监理工程师通知单

工程名称：通威公安县藕池镇扁担湖渔场 100MW 渔光一体光伏电站项目

JXM15-JL01-035

事由：关于光伏 T11 区高压带电区域安全措施、T2 区料场逆变器设备材料堆放、T13 区箱变摆放安全措施等事宜

(图 1)

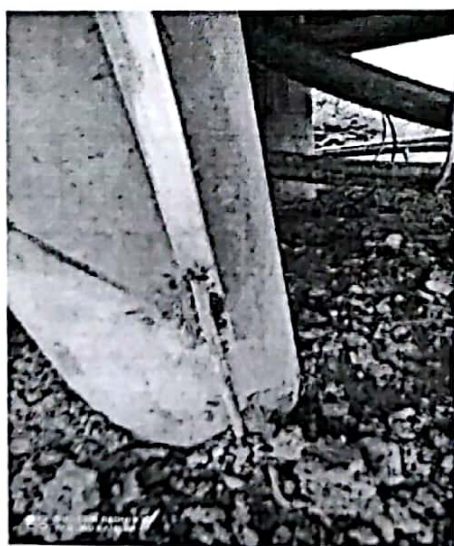
1. T11、T1、T2 区域并网点（箱逆变）四周无安全护栏，无警示牌；（见图 1）
2. T11 区 35KV 线缆约 20m 裸露，没有保护措施，且 35KV 线缆旁堆放铁质支架；（见图 2）
3. T11、T1、T2 区域箱逆变铁质基础的接地网焊接后未做防腐处理；（见图 3）
4. T13 区箱变放置倾斜，且离水面太近，湿度较大对设备后期运行会带来不利因素（见图 4）；
5. T2 区料场堆放的逆变器倾斜且未做防雨水保护；（见图 5）
